**Avis en date du 24 août 2018
de la Mission régionale d'autorité environnementale d'Île-de-France
sur le projet de construction de la tour *The Link* à Puteaux (92)**

Résumé de l'avis

Illustration 1 :Secteur Esplanade sud, immeuble Le Michelet (en rouge) et bâtiments voisins – source : étude d’impact page 155

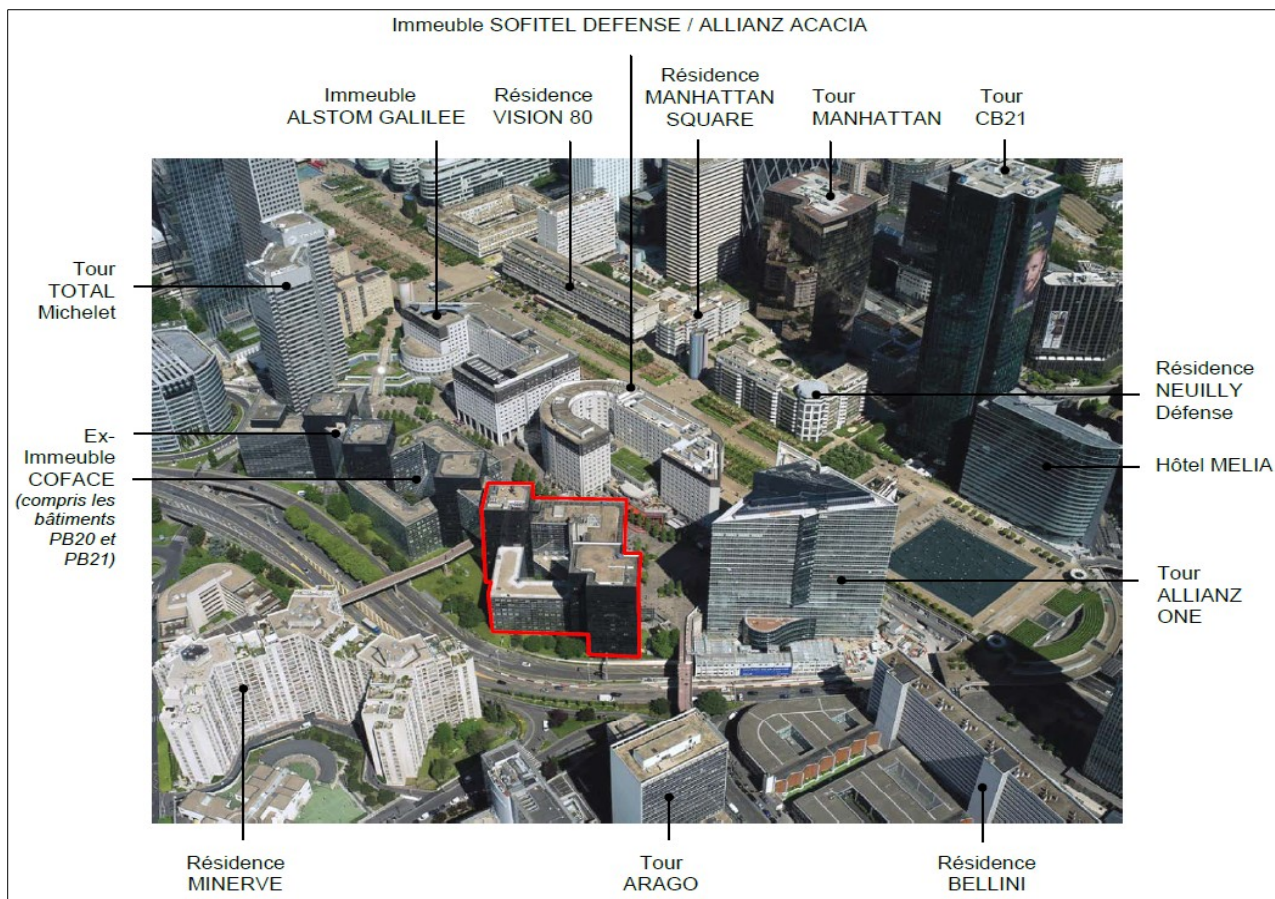
À noter que les résidences Minerve et Bellini, en vis-à-vis du site d’implantation, sont occupées par environ 750 logements, ce que l’étude d’impact devrait présenter plus clairement.
